# Plan Local d'Urbanisme Intercommunal valant SCoT

## Modification n°3

# Notice des modifications apportées et justifications

**AGGLOMERATION SEINE EURE**

## Ailly : OAP chemin du Haridon

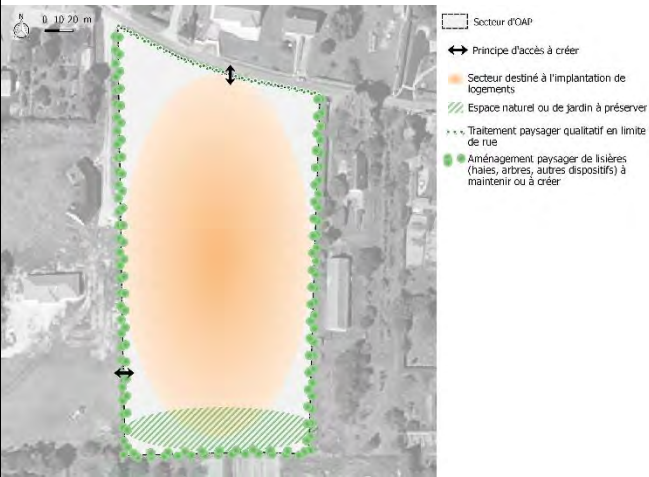
Pour permettre un phasage de l'opération et fluidifier ainsi la construction de nouveaux logements sur le secteur.

Partie / sous-partie	Pages	Modification apportée	Justifications
2.1 Les objectifs poursuivis en matière de mixité fonctionnelle et sociale	12	Le principe d'aménagement du site à travers une opération unique est supprimé.	L'OAP ainsi modifiée facilitera la mise en œuvre d'un aménagement en deux phases distinctes.
2.2 Les objectifs poursuivis en matière de desserte des terrains par les voies et réseaux	12	L'OAP précise désormais que l'aménagement du site devra prévoir la création d'une voirie interne permettant la desserte et la mise en cohérence des deux phases prévues pour l'opération.	L'objectif est ainsi d'assurer une capacité à desservir de façon optimale la partie est du site, dont l'aménagement est prévu dans un second temps. L'OAP fixe également des conditions pour assurer la possibilité de passage pour les

véhicules de ramassage des ordures ménagères, ainsi que des secours et des véhicules d'intervention en cas de sinistre.
2.7 Programmation	14	L'OAP indique désormais que l'aménagement du site se fera selon deux phases d'aménagement. La priorité étant donnée à l'aménagement de la partie ouest. Celui de la partie est pourra être mené après achèvement de la première phase.	L'objectif est de faciliter la création de logements nouveaux sur la partie ouest du site, en assouplissant les règles de l'OAP et en supprimant le principe d'aménagement d'ensemble initialement prévu.

Extrait du document 5c. Orientations d'Aménagement et de Programmation – Volume n°1 modifié le 29/06/2023	Extrait du document 5c. Orientations d'Aménagement et de Programmation – Volume n°1 modifié
<p>OAP chemin du Haridon sans phasage indiqué.</p>  <p>         Secteur d'OAP          Principe d'accès à créer          Secteur destiné à l'implantation de logements          Espace naturel ou de jardin à préserver          Traitement paysager qualitatif en limite de rue          Aménagement paysager de lisières (haies, arbres, autres dispositifs) à maintenir ou à créer       </p>	<p>L'OAP chemin du Haridon indique désormais un principe de programmation de l'opération à mener, avec un phasage donnant la priorité à l'aménagement de la partie ouest, puis de la partie est dans un second temps.</p>  <p>         Secteur d'OAP          Principe d'accès à créer          Secteur destiné à l'implantation de logements          Espace naturel ou de jardin à préserver          Aménagement de l'opération soumise à programmation          Traitement paysager qualitatif en limite de rue          Aménagement paysager de lisières (haies, arbres, autres dispositifs) à maintenir ou à créer          Desserte à créer       </p>

### Clef Vallée d'Eure – Ecardenville-sur-Eure : création de l'OAP rue des Cornettes

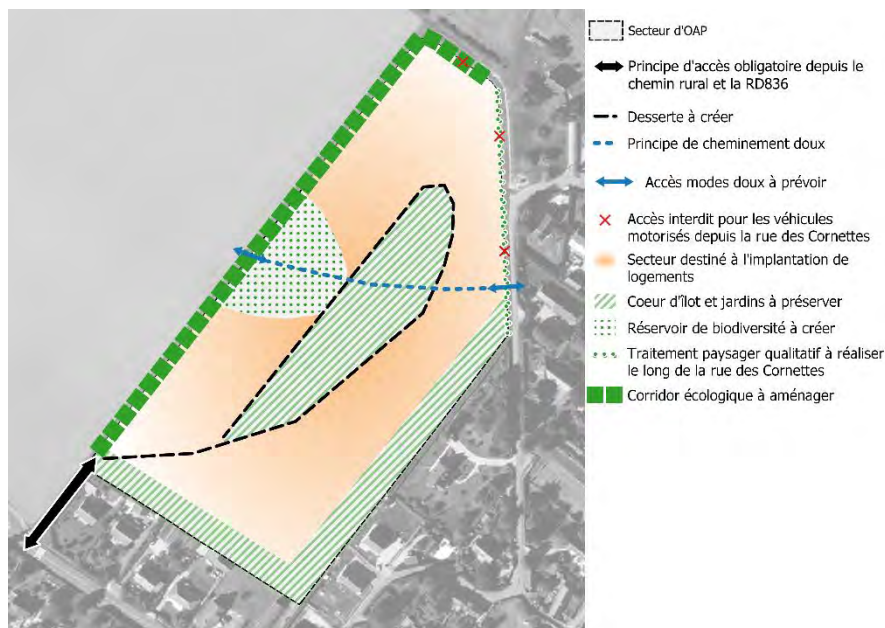
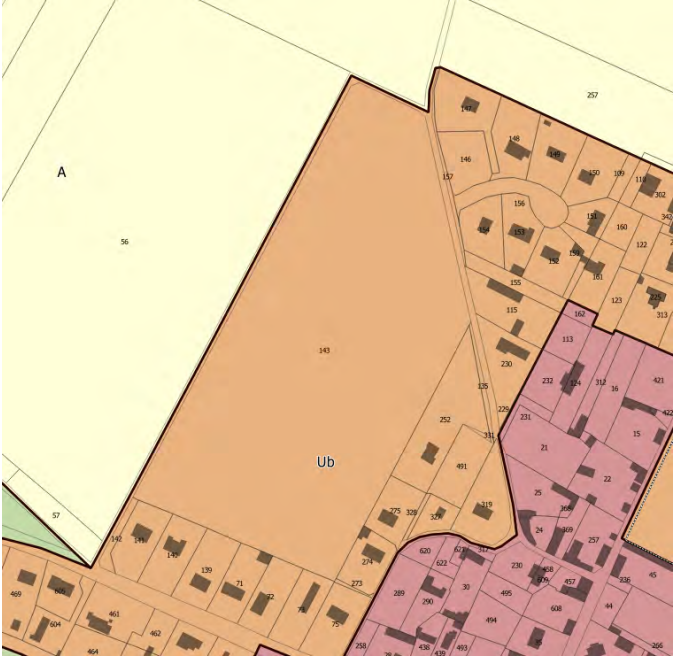
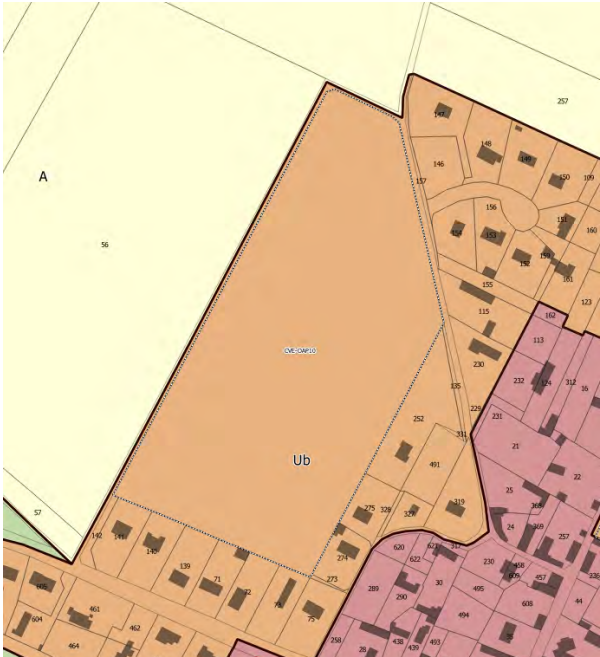
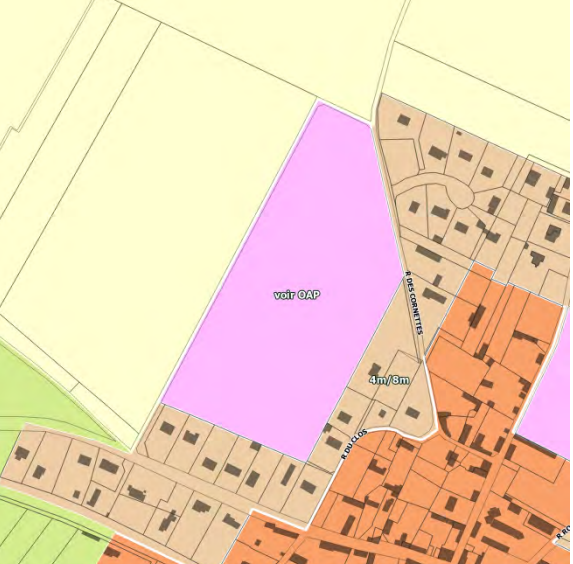
Pour encadrer le devenir d'un terrain d'une superficie importante (3,87ha), libre de toute construction et classé par le PLUi valant SCoT en zone Ub (constructible), d'où la nécessité d'établir un encadrement visant à optimiser l'usage du foncier qui sera fait et à prévoir les aménagements adaptés au contexte géographique et au caractère résidentiel du secteur.

Extrait du zonage issu du PLUi valant SCoT modifié le 29/06/2023	Extrait du zonage modifié
<p>Zonage n°1 – Secteur de la rue des Cornettes classé en zone Ub.</p> 	<p>Zonage n°1 – le secteur de la rue des Cornettes est désormais signalé par un périmètre d'orientation d'aménagement et de programmation.</p>

Extrait du plan des espaces libres de pleine terre issu du PLUi valant SCoT modifié le 29/06/2023	Extrait du plan des espaces libres de pleine terre modifié
<p>Le plan des espaces libres de pleine terre à préserver applique un minimum de 50% à préserver sur le secteur de la rue des Cornettes.</p> 	<p>Le plan des espaces libres de pleine terre à préserver renvoie désormais à l'application de l'OAP sur le secteur de la rue des Cornettes.</p> 
Extrait du plan des hauteurs issu du PLUi valant SCoT modifié le 29/06/2023	Extrait du plan des hauteurs modifié
<p>Le plan des hauteurs applique une règle de hauteur maximum de 4m à l'égout du toit ou au sommet de l'acrotère et de 8m au faitage pour le secteur de la rue des Cornettes.</p> 	<p>Le plan des hauteurs renvoie désormais à l'application de l'OAP sur le secteur de la rue des Cornettes.</p>

**Gaillon : création de l'OAP des Arrières-Fossés****Pourquoi cette modification ?**

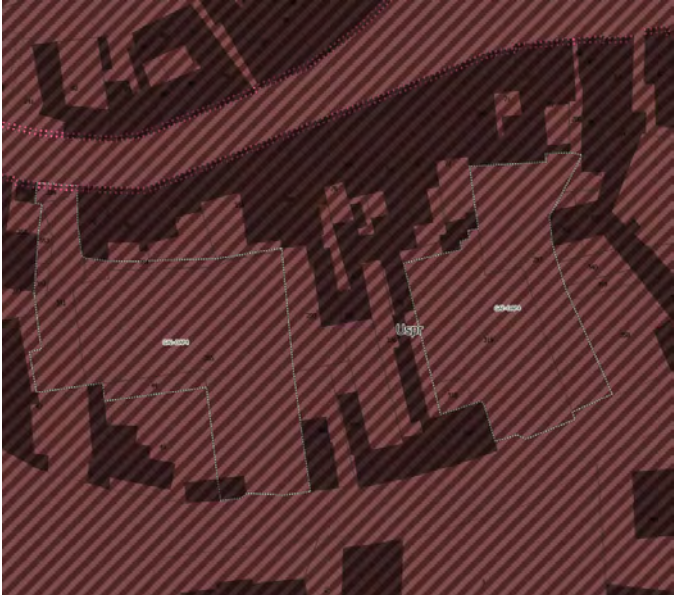
Pour encadrer la mutation d'un îlot à la position central pour la commune de Gaillon et qui revêt certains enjeux, en particulier en termes d'architecture, de stationnement, mais aussi de vues à maintenir sur le Château, ou encore de connexions douces à assurer en direction de la rue du Général de Gaulle.

Extrait du zonage issu du PLUi valant SCoT modifié le 29/06/2023	Extrait du zonage modifié
<p>Zonage n°1 – Secteur des Arrières-Fossés classés en zone Up.</p> 	<p>Zonage n°1 – le secteur des Arrières-Fossés est désormais signalé par un double périmètre d'orientation d'aménagement et de programmation.</p>

Extrait du plan des espaces libres de pleine terre issu du PLUi valant SCoT modifié le 29/06/2023	Extrait du plan des espaces libres de pleine terre modifié
<p>Le plan des espaces libres de pleine terre à préserver applique un minimum de 10% à préserver sur le secteur des Arrières-Fossés.</p> 	<p>Le plan des espaces libres de pleine terre à préserver renvoie désormais à l'application de l'OAP sur les deux secteurs des Arrières-Fossés.</p>

Extrait du plan des hauteurs issu du PLUi valant SCoT modifié le 29/06/2023	Extrait du plan des hauteurs modifié
<p>Le plan des hauteurs applique une règle de hauteur maximum de 14m à l'égout du toit ou au sommet de l'acrotère et de 17m au faitage pour le secteur des Arrières-Fossés.</p> 	<p>Le plan des hauteurs renvoie désormais à l'application de l'OAP sur les deux secteurs des Arrières-Fossés.</p>

## Le Val d'Hazey : OAP rue de la Roque

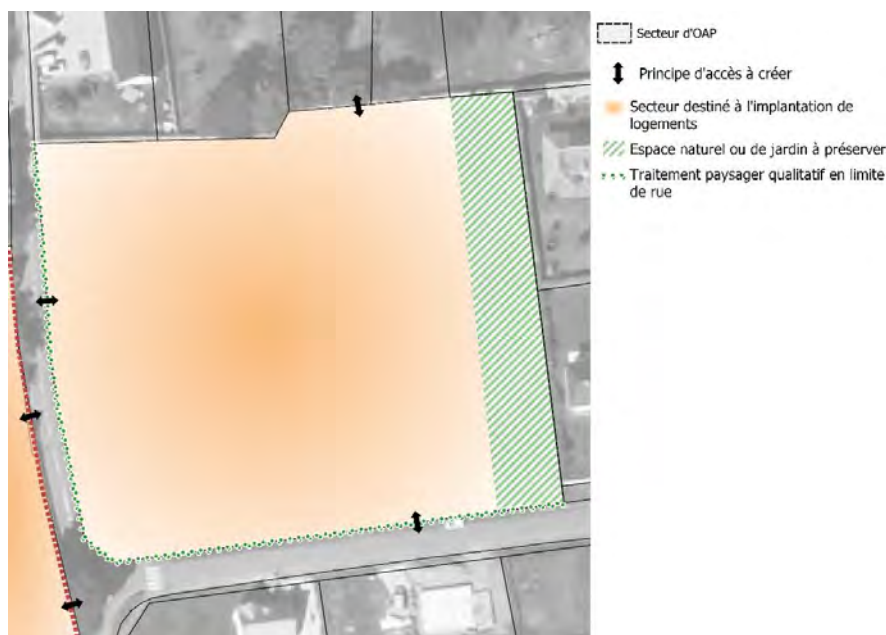
Pour adapter l'OAP aux principes d'aménagements partagés entre la commune et l'Agglomération Seine-Eure depuis l'approbation du PLUi.

Partie / sous-partie	Pages	Modification apportée	Justifications
2.2 Les objectifs poursuivis en matière de desserte des terrains par les voies et réseaux	36	L'OAP évoque désormais la possibilité de créer trois accès au site depuis la rue de la Roque.	Pour adapter l'OAP aux aménagements envisagés sur le site et qui prévoient notamment des accès en trois points.
2.3 Les objectifs poursuivis en matière d'insertion architecturale, urbaine et paysagère	38	L'OAP précise désormais que le bâtiment existant pour être conservé sous réserve d'études structurelles.	L'objectif est ainsi de permettre la préservation et la transformation de ce bâtiment, tout en s'assurant de sa viabilité et de l'absence de mise en danger des futurs résidents.

Extrait du document 5c. Orientations d'Aménagement et de Programmation – Volume n°1 modifié le 29/06/2023	Extrait du document 5c. Orientations d'Aménagement et de Programmation – Volume n°1 modifié
<p>OAP rue de la Roque.</p> <ul style="list-style-type: none"> <li>Secteur d'OAP</li> <li>Principe d'accès à créer</li> <li>Secteur destiné à l'implantation de logements</li> <li>Espace naturel ou de jardin à préserver</li> <li>Élément architectural à prendre en compte</li> <li>Assurer une perméabilité entre les espaces urbanisés et les espaces agricoles/naturels</li> <li>Aménagement paysager de lisières (haies, arbres, autres dispositifs) à maintenir ou à créer</li> </ul>	<p>L'OAP rue de la Roque indique désormais les trois possibilités d'accès à créer depuis la rue du même nom, ainsi que le bâtiment existant qu'il est possible de conserver si la qualité de sa structure le permet.</p> <ul style="list-style-type: none"> <li>Secteur d'OAP</li> <li>Principe d'accès à créer</li> <li>Bâtiment existant pouvant être conservé (sous réserve d'études structurelles)</li> <li>Secteur destiné à l'implantation de logements</li> <li>Espace naturel ou de jardin à préserver</li> <li>Élément architectural à protéger (remparts)</li> <li>Assurer une perméabilité entre les espaces urbanisés et les espaces agricoles/naturels</li> <li>Aménagement paysager de lisières (haies, arbres, autres dispositifs) à maintenir ou à créer</li> </ul>

## Le Val d'Hazey : création de l'OAP rue de l'Argilière

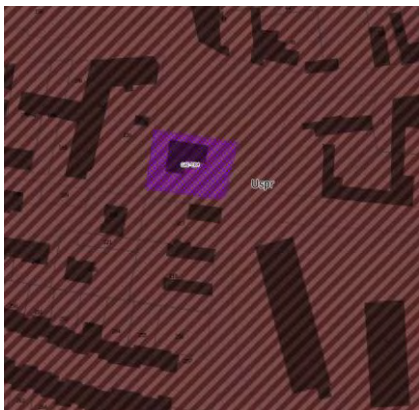
Pour encadrer le devenir d'un terrain d'une superficie non négligeable (0,9ha), libre de toute construction et situé au sein de l'enveloppe bâtie constituée d'Aubevoye. Le PLUi valant SCoT classe en zone Ub (constructible) ce terrain, d'où la nécessité d'établir un encadrement visant à optimiser l'usage du foncier qui sera fait et à prévoir les aménagements adaptés au contexte géographique et au caractère résidentiel du secteur.

Extrait du zonage issu du PLUi valant SCoT modifié le 29/06/2023	Extrait du zonage modifié
<p>Zonage n°1 – Secteur de la rue de l'Argilière classé en zone Ub et bordé par l'emplacement réservé n°2.</p>	<p>Zonage n°1 – le secteur de la rue de l'Argilière est désormais signalé par un périmètre d'orientation d'aménagement et de programmation.</p>

Extrait du plan des espaces libres de pleine terre issu du PLUi valant SCoT modifié le 29/06/2023	Extrait du plan des espaces libres de pleine terre modifié
<p>Le plan des espaces libres de pleine terre à préserver applique un minimum de 30% à préserver sur le secteur de la rue de l'Argilière.</p> 	<p>Le plan des espaces libres de pleine terre à préserver renvoie désormais à l'application de l'OAP sur le secteur de la rue de l'Argilière.</p>

Extrait du plan des hauteurs issu du PLUi valant SCoT modifié le 29/06/2023	Extrait du plan des hauteurs modifié
<p>Le plan des hauteurs applique une règle de hauteur maximum de 11m à l'égout du toit ou au sommet de l'acrotère et de 14m au faitage pour le secteur de la rue de l'Argilière.</p> 	<p>Le plan des hauteurs renvoie désormais à l'application de l'OAP sur le secteur de la rue de l'Argilière.</p>

**Gaillon : création de l'emplacement réservé n°4**

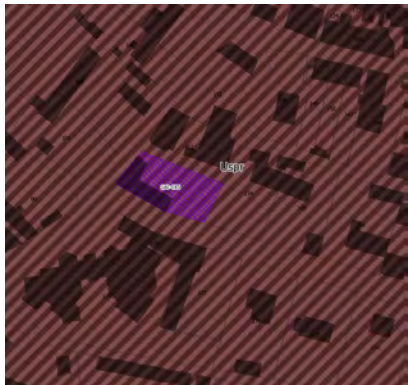
Prévoir la création d'un nouvel espace de stationnement en centre-ville, en prévision de la suppression de places de parking rue du G. De Gaulle et rue des Arrières-Fossés.

Extrait du zonage issu du PLUi valant SCoT modifié le 29/06/2023	Extrait du zonage modifié
<p>Zonage n°1 – Parcelle AC 165 classée en zone Uspr.</p> 	<p>Zonage n°1 – Création d'un emplacement réservé (GAI-ER4) sur la parcelle AC 165.</p>

**Gaillon : création de l'emplacement réservé n°5**

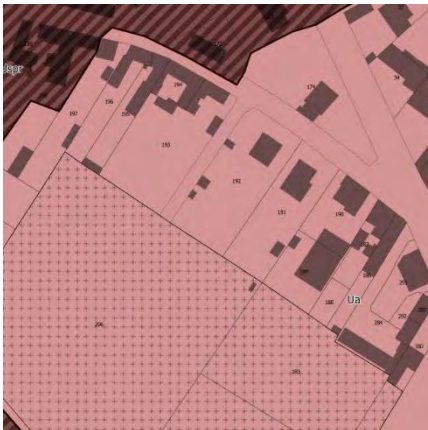
Prévoir la création d'un nouvel espace de stationnement destiné à l'école Flora Tristan.

Extrait du zonage issu du PLUi valant SCoT modifié le 29/06/2023	Extrait du zonage modifié
<p>Zonage n°1 – Parcelle AC 153 classée en zone Uspr.</p> 	<p>Zonage n°1 – Création d'un emplacement réservé (GAI-ER5) sur la parcelle AC 153.</p>

## Gaillon : création de l'emplacement réservé n°6

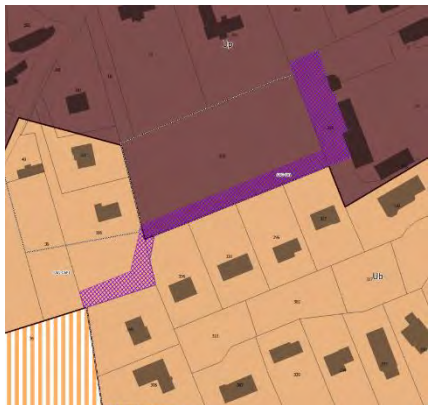
Prévoir la création d'un nouvel espace de stationnement destiné au cimetière de Gaillon.

Extrait du zonage issu du PLUi valant SCoT modifié le 29/06/2023	Extrait du zonage modifié
<p>Zonage n°1 – Parcelle AH 192 classée en zone Ua.</p> 	<p>Zonage n°1 – Création d'un emplacement réservé (GAL-ER6) sur la parcelle AH 192.</p>

## Saint-Aubin-sur-Gaillon : suppression de l'emplacement réservé n°1

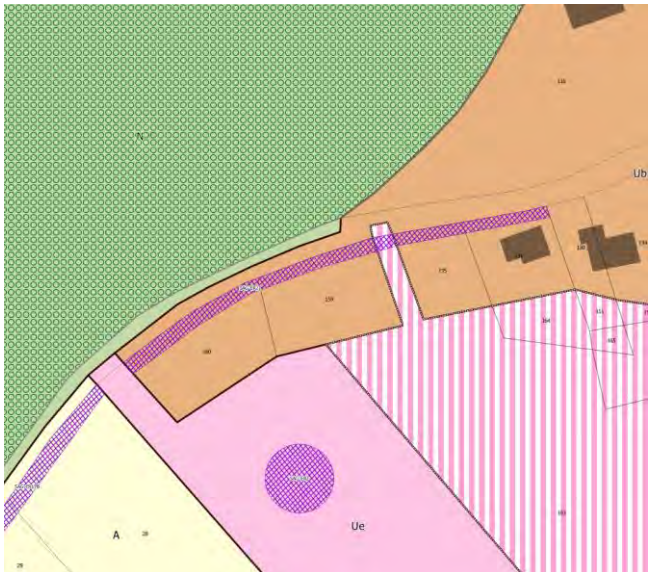
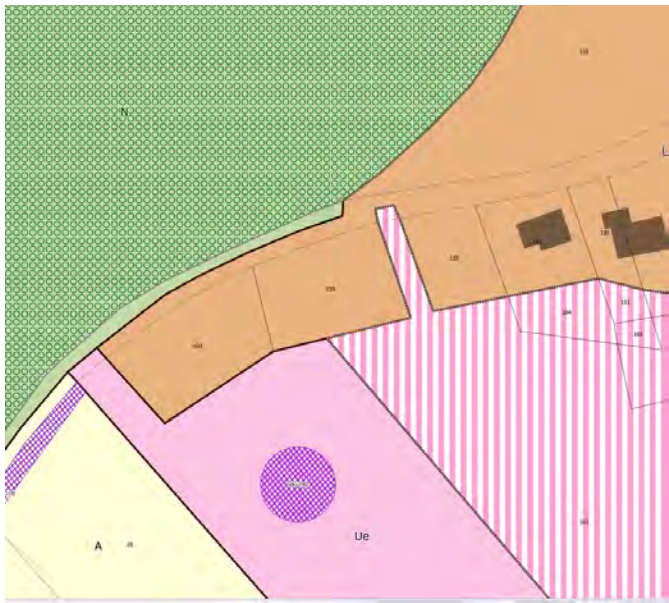
Pour supprimer un emplacement réservé qui n'a plus lieu d'être maintenu selon les élus de la commune. La création d'un cheminement doux n'est plus jugée nécessaire à cet endroit, d'autant plus que celui-ci est lié à l'OAP « centre-bourg » qui fixe une programmation qui diffère dans le temps l'aménagement du secteur.

Extrait du zonage issu du PLUi valant SCoT modifié le 29/06/2023	Extrait du zonage modifié
<p>Zonage n°1 – ER n°1 : emplacement réservé pour la création d'un cheminement doux.</p> 	<p>Zonage n°1 – Suppression de l'ER n°1.</p>
